# 大型、中型トラック、バスの灯火装置のリコールについて

## リコール届出番号2269

平成21年3月10日、日産ディーゼル工業株式会社は下記のリコールを国土交通大臣に届け出しました。

# 改善箇所説明図

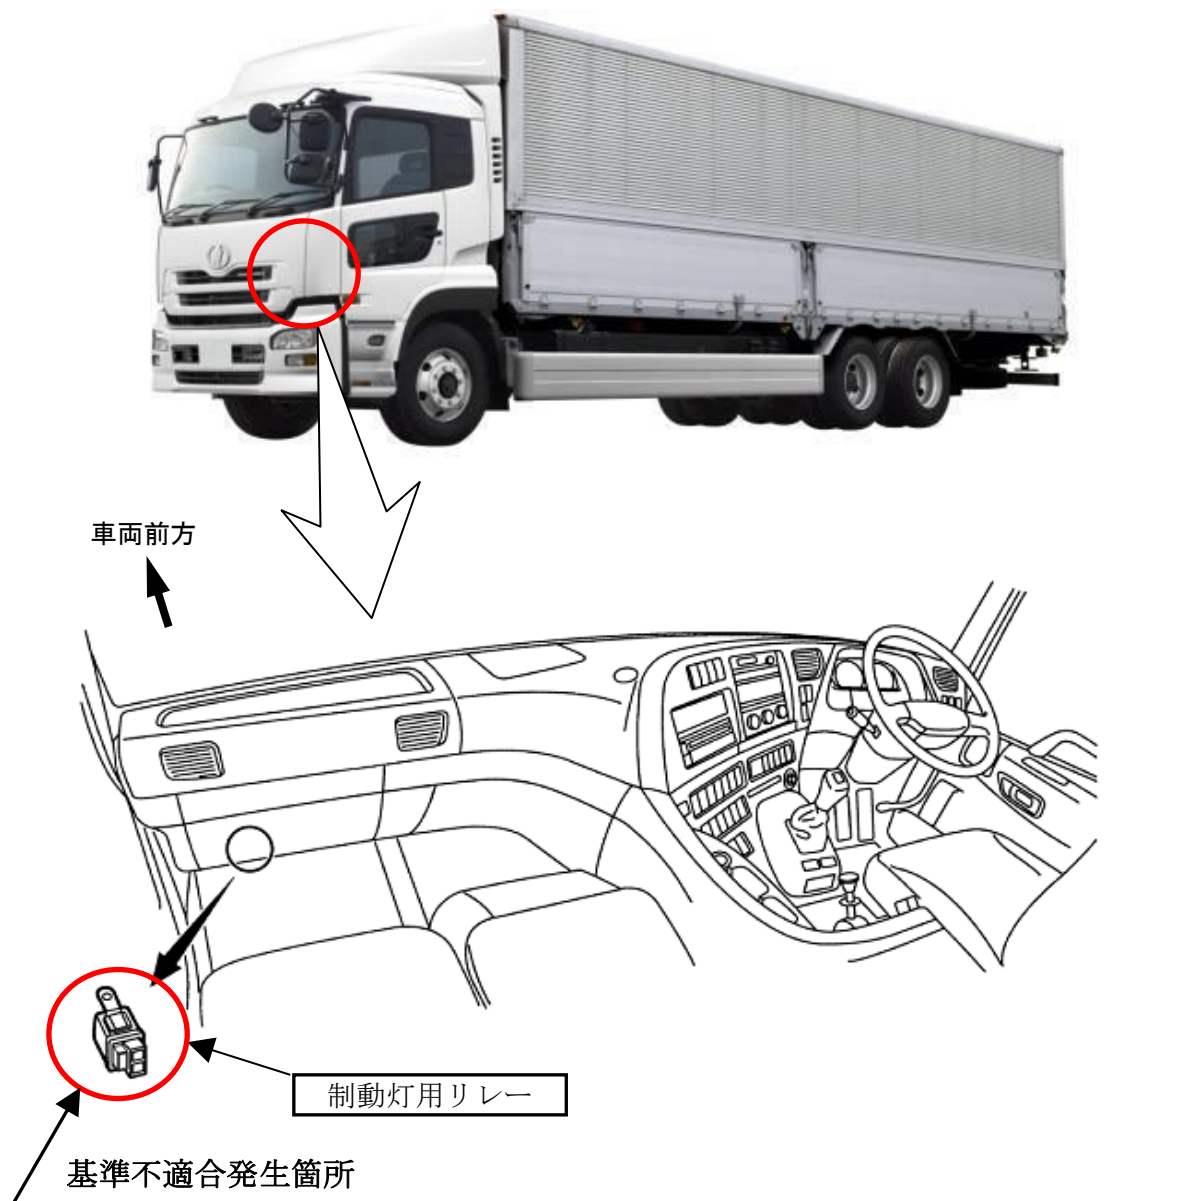
制動灯用リレーの製造時の加工が不適切なため、当該リレー内部の接点が作動不良となる場合がある。そのため、そのまま使用を続けると、接点が固着し制動灯が点灯したままとなるおそれがある。

改善の内容  
全車両、当該リレーを良品に交換する。また、バスにおいては、同一の部品を使用した前照灯用リレーも交換する。

識別: 当該リレーに、白色ペイントを塗布する。
